con la presente si inviano le Osservazioni contro il Progetto di un impianto eolico codice procedura ID_VIP/ID_MATTIM: 1269 denominato "Pitigliano"; ubicato nei comuni di Pitigliano (GR) e Sorano (GR) costituito da 20 (venti) aerogeneratori di potenza nominale 7,0 MW per un totale di 140,0 MW con relative opere connesse ed infrastrutture indispensabili.

“Progetto di un impianto eolico denominato “Pitigliano” ubicato nei comuni di Pitigliano (GR) e Sorano (GR) costituito da 20 (venti) aerogeneratori di potenza nominale 7,0 MW per un totale di 140,0 MW con relative opere connesse ed infrastrutture indispensabili”

TESTO DELLE OSSERVAZIONI

Immagine 1. Vincoli ex art. 136 del CBC dal PIT della Regione Toscana e zona approssimativa dove è progettato l'impianto industriale.

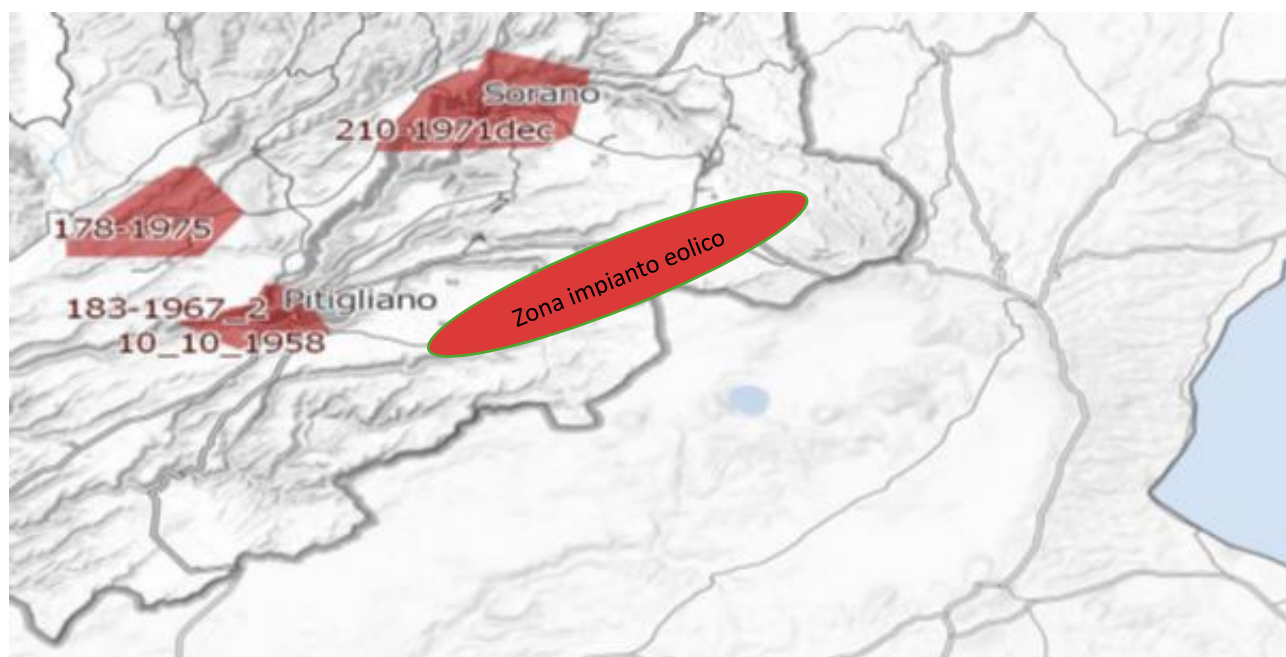
Inoltre, come sostiene la Proponente parte dell'impianto si verrebbe a trovare a 3,5 km dal centro abitato di Sorano. Infatti, tre degli aerogeneratori WTG 08, 09, 10 sono addirittura all'interno delle fasce di rispetto dei 3 km del suo vincolo paesaggistico di notevole interesse pubblico ex art 136 del CBC. Si evidenzia che così si crea

un'ulteriore incompatibilità con la tutela del Paesaggio.

Immagine 3. Cumulo di una parte di impianti eolici, fotovoltaici e geotermici industriali in progettazione ed esistenti intorno all’eolico industriale “Pitigliano”.

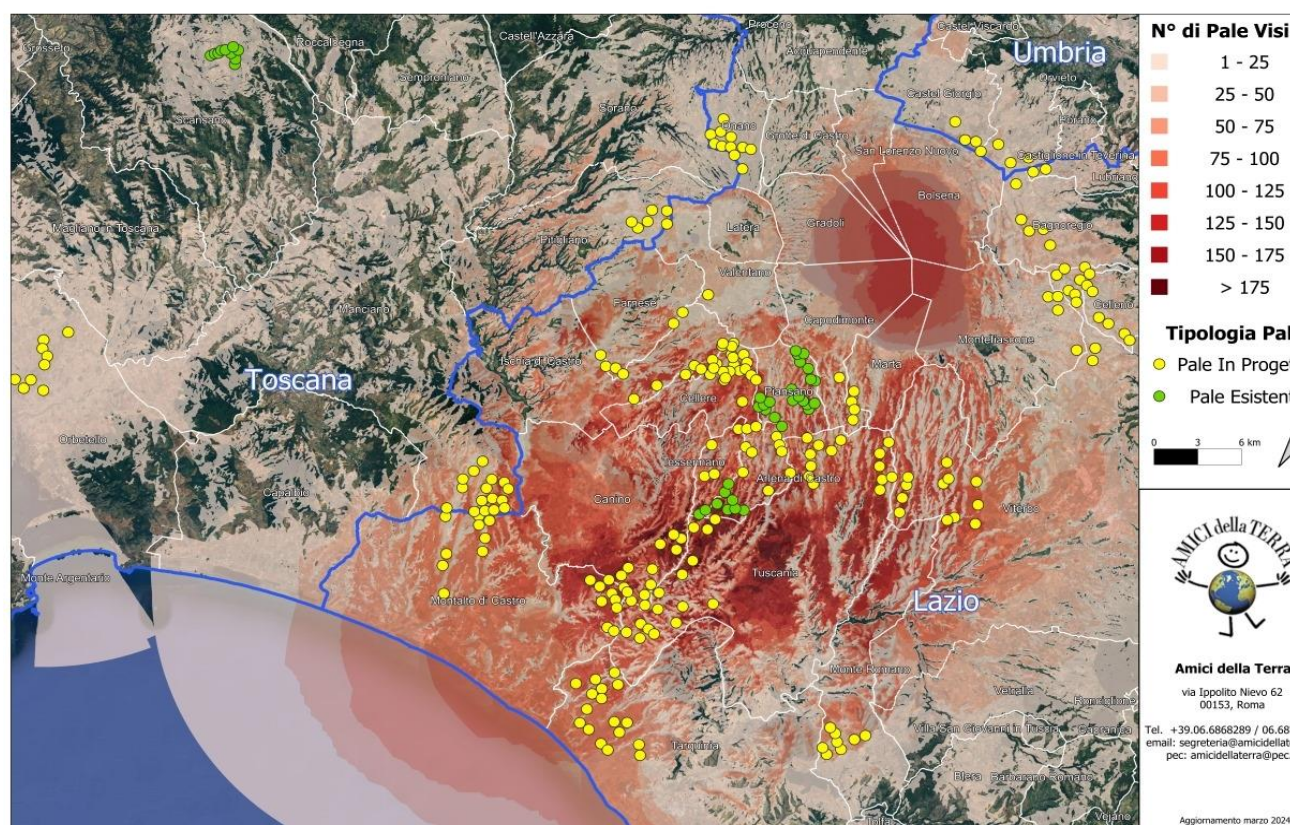
Beni Culturali “*Ambito paesaggistico, geologico e geomorfologico dell’orlo della caldera di Latera ...*” Non vengono nemmeno citati gli impianti eolici in progetto al MASE, il “Rempillo” (6 aerogeneratori) e un altro in verifica amministrativa di 14 aerogeneratori e 72, 6 MW. Ad oggi nei territori di Pitigliano, Sorano e in quello limitrofo potenzialmente potrebbero essere insediati 40 aerogeneratori alti 200 metri e larghi 170. Ma la proponente non cita neanche altri impianti che creerebbero il cumulo e quindi maggiore impatto. Infatti, sul territorio della “Città del Tufo” (Sorano e Pitigliano) impatterebbero anche l’impianto eolico “Montarzo” di Onano con 13 aerogeneratori con le dimensioni ricordate, l’altro eolico industriale nel territorio di Valentano con sette aerogeneratori (stesse dimensioni), gli impianti di Farnese con un minieolico di 3 Torri alte 60 metri già installate in località Poggio del Crognolo e l’impianto eolico industriale “Vallerosa” (7 aerogeneratori alti 200 metri e larghi 158 metri) in procedura VIA presso la Regione Lazio. Inoltre, altri impianti del minieolico già presenti a Valentano, Cellere e Piansano e due progetti eolici industriali con le stesse dimensioni (200 m x 170 m) nel Comune di Ischia di Castro. La valutazione del cumulo non prende neanche in considerazione gli impianti industriali di fotovoltaico e agrivoltaico in progetto a Farnese, Valentano, Ischia di Castro, Cellere. L’impianto geotermico in procedura Via al MASE, progettato nella Caldera di Latera. Quindi è stata effettuata una valutazione del potenziale impatto cumulativo non veritiera a dispetto di quanto affermato dalla proponente che sostiene di aver preso in considerazione uno spazio di 10 km intorno al suo impianto per gli impatti che si creerebbero.

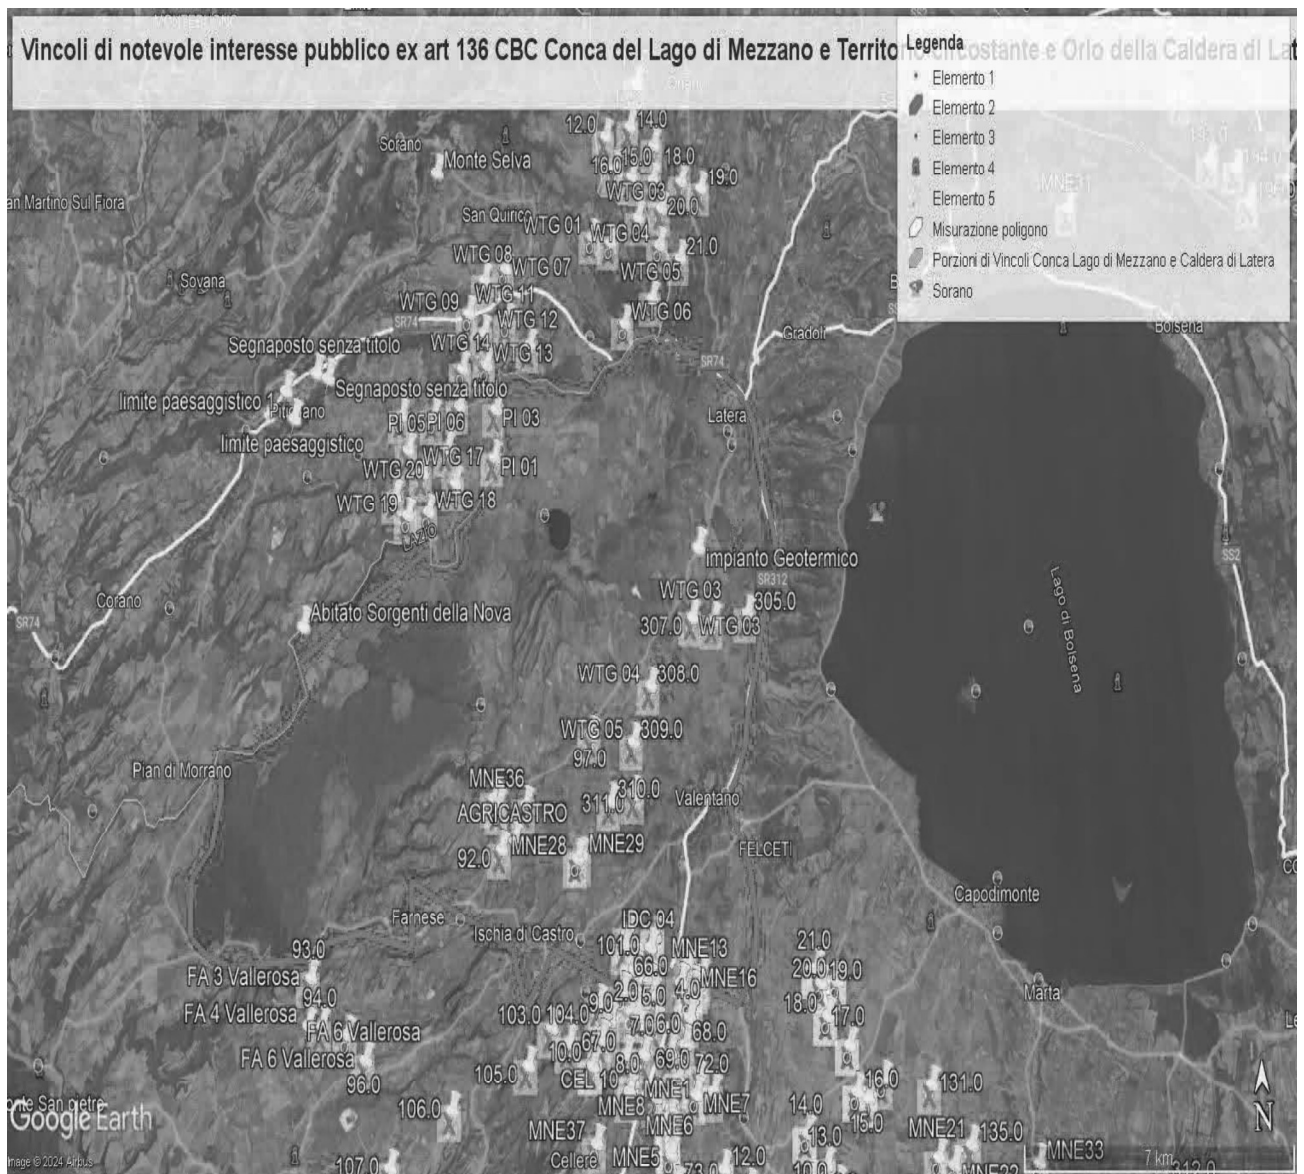
ma nelle sue immediate vicinanze (a soli 100 metri i primi due aerogeneratori) oltre ad impattare sul territorio e sulle economie di cinque Comuni del Lazio (Farnese, Onano, Latera, Valentano, Grotte di Castro e Gradoli) si trova nelle fasce di rispetto dei Beni di notevole interesse pubblico come si è evidenziate nelle Osservazioni precedenti e crea degli impatti negativi anche sui beni naturalistici come verrà dettagliato nell'Osservazione relativa alla Vinca. Inoltre, andrebbe a sommarsi al già enorme cumulo di impianti eolici e fotovoltaici e geotermici che creano una elevata criticità ambientale nella provincia di Viterbo e interferiscono anche con il territorio toscano come si può vedere dalle varie immagini dell'Allegato n. 1.

IMMAGINE n. 2 Impianto eolico industriale “Pitigliano” e distanze aerogeneratori dai Vincoli della Conca del Lago di Mezzano...

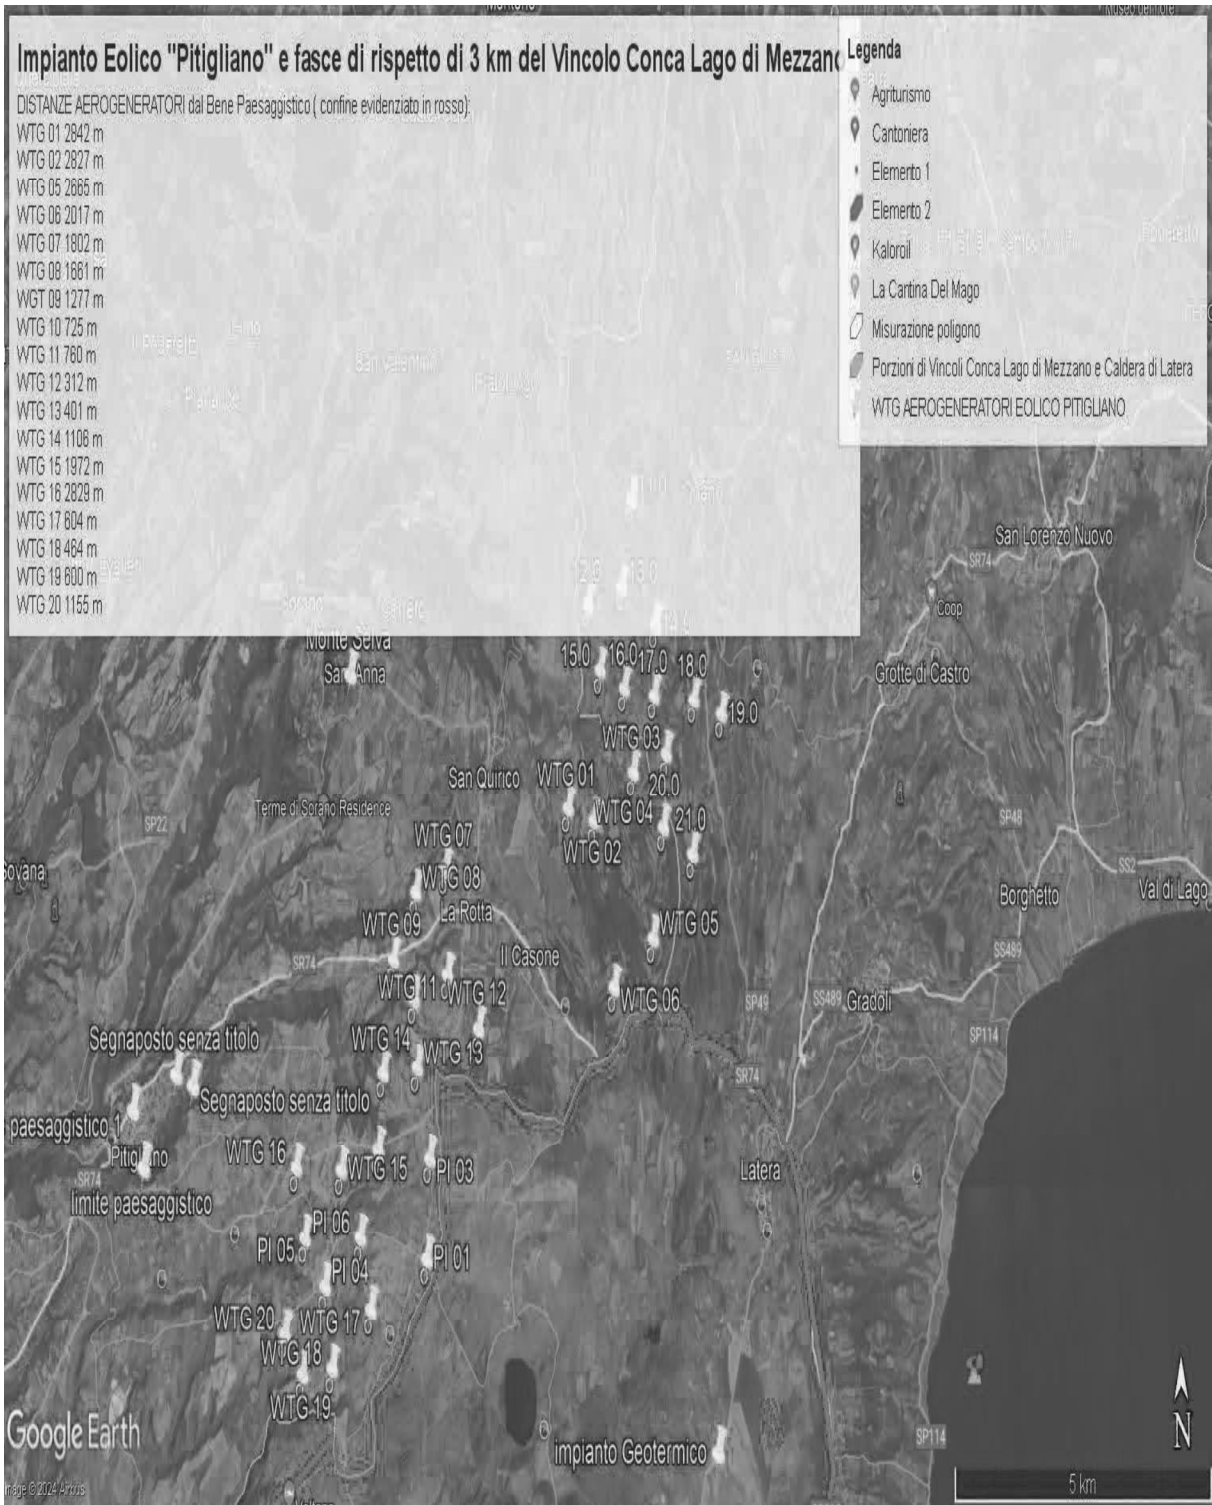
Come è illustrato nell'immagine si ribadisce che l'impianto industriale "Pitigliano" ricade completamente all'interno delle fasce di rispetto dei due vincoli di notevole

interesse pubblico e lambisce quelle di un terzo vincolo e quindi come affermato dal Consiglio di Stato nelle sentenze citate, l'impianto è insediato in area non idonea ai sensi dell'art. 20 comma 8 lettera c quater del D.Lgs. n. 199/2021 e ss.mm.ii al contrario di quanto sostiene la proponente.

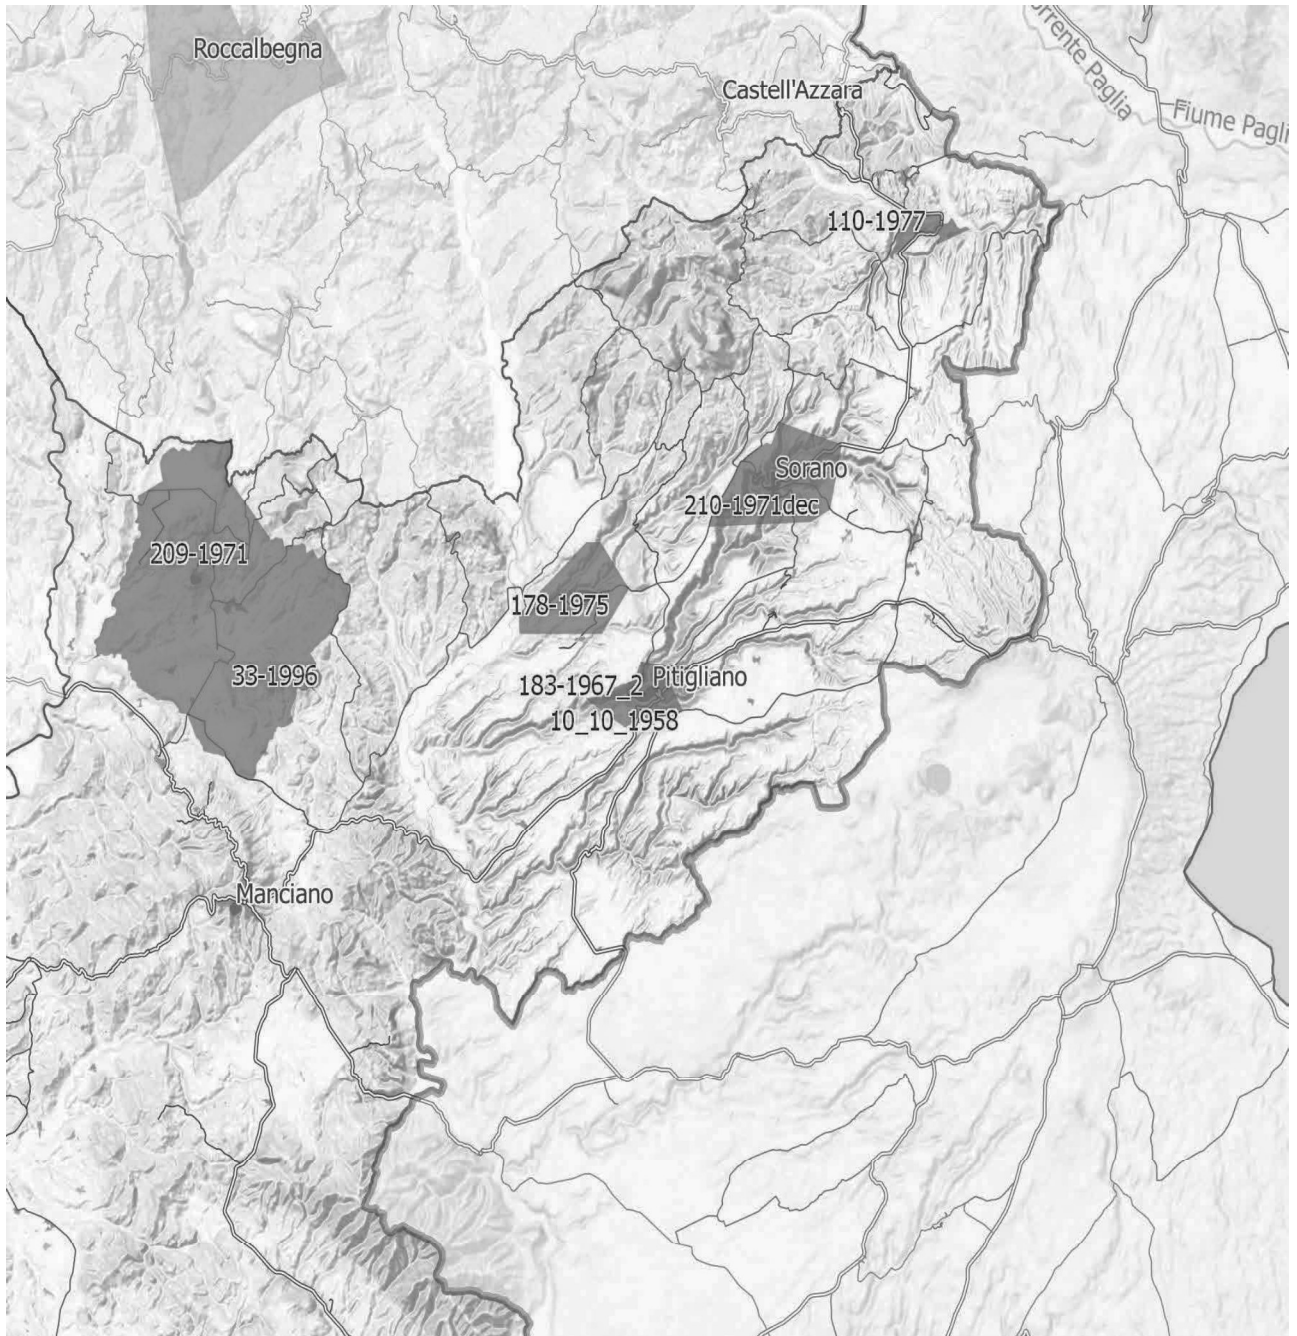
IMMAGINE n. 4 Si evidenzia che i tre aerogeneratori WTG 07, WTG 08 e WTG 09 impattano con il vincolo paesaggistico di notevole interesse pubblico del Centro Storico di Sorano. Il WTG 07 si troverebbe a 2828 m, WTG 08 2504 e WTG 09 2990. Il cavidotto dell'impianto invece impatta in buona parte del Vincolo paesaggistico ex art. 136 del CBC del Centro Storico di Pitigliano.

IMMAGINE n 5. Mappa eolici elaborata dall'Associazione Amici della Terra. La mappa evidenzia il cumulo degli impianti tra Lazio e Toscana.

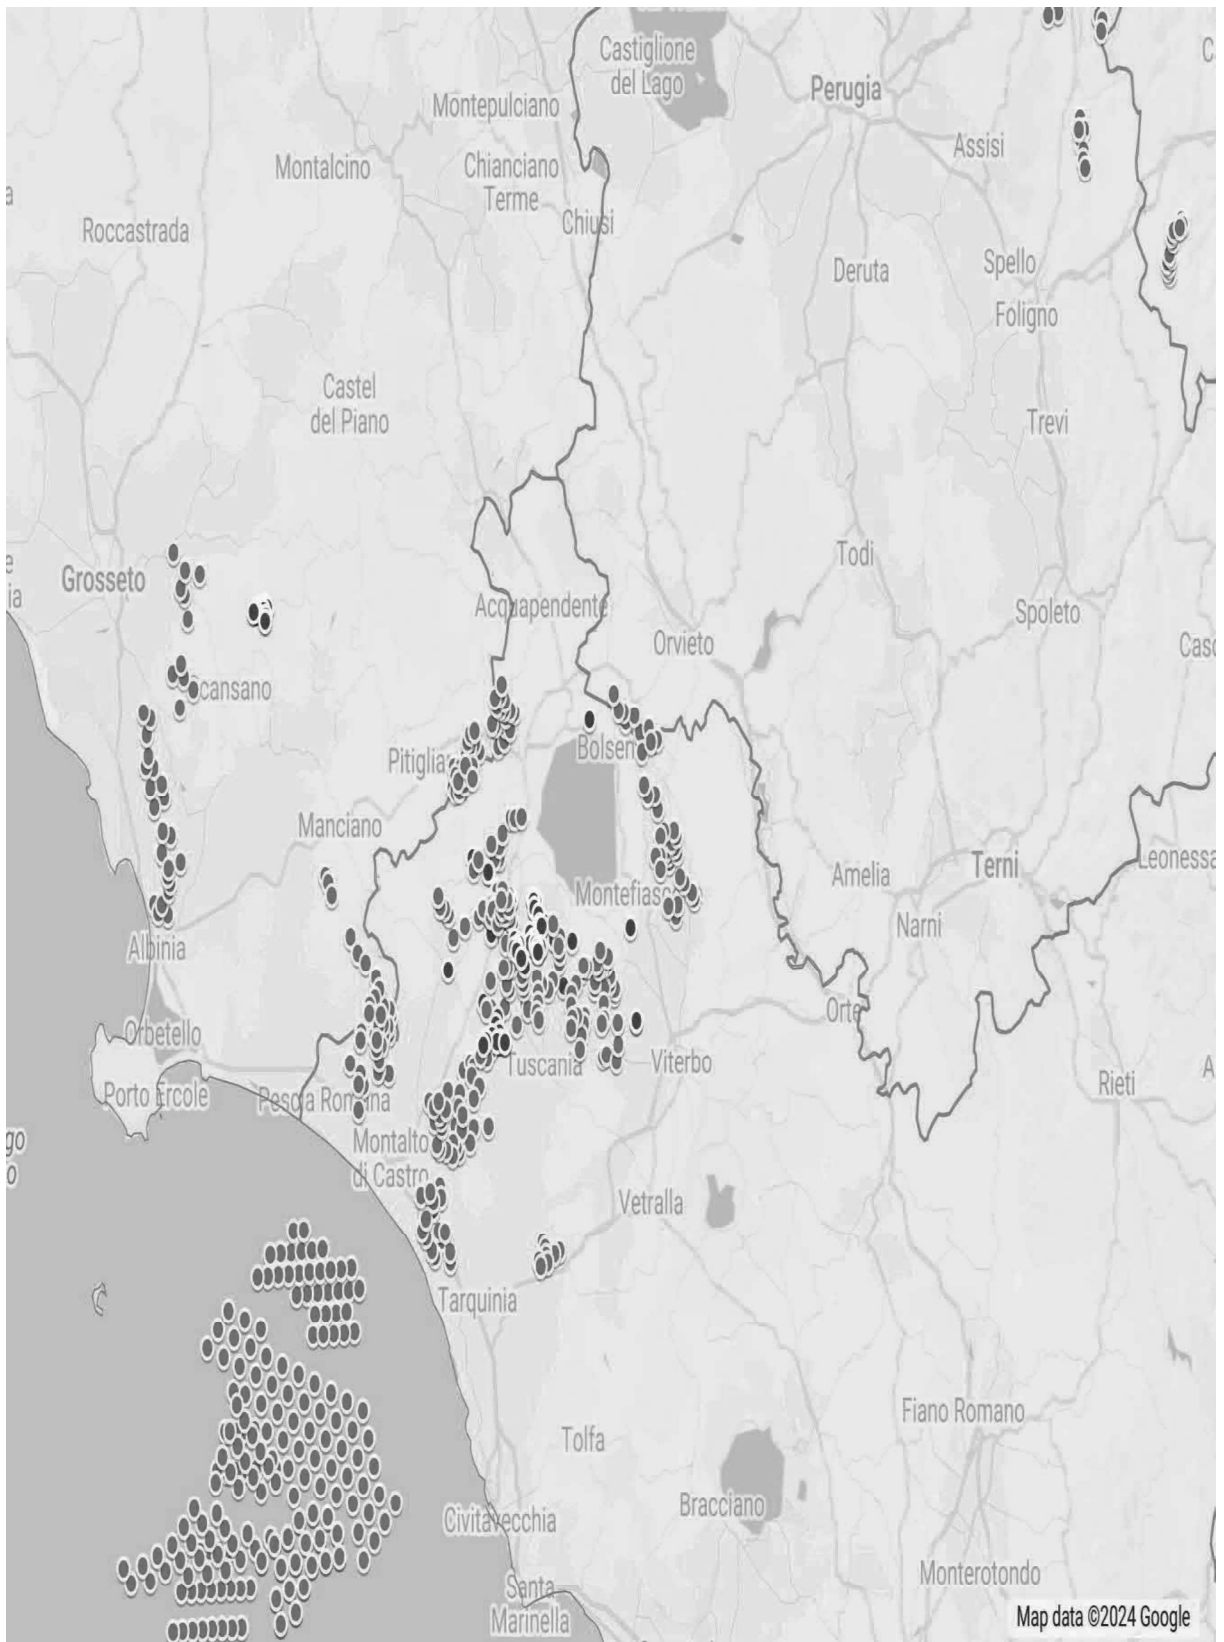
Riguardo al cumulo degli impianti FER, le mappe prodotte dalla proponente riguardano, come già evidenziato, soltanto una parte molto piccola degli impianti FER dell'area intermedia e vasta e in particolare di quelli eolici che contribuiscono a creare un notevole cumulo e la saturazione del territorio tosco laziale. Riguardo al cumulo dei soli impianti eolici si riporta la mappa dell'intervisibilità degli impianti eolici elaborata dall'Associazione nazionale “Amici della Terra”.
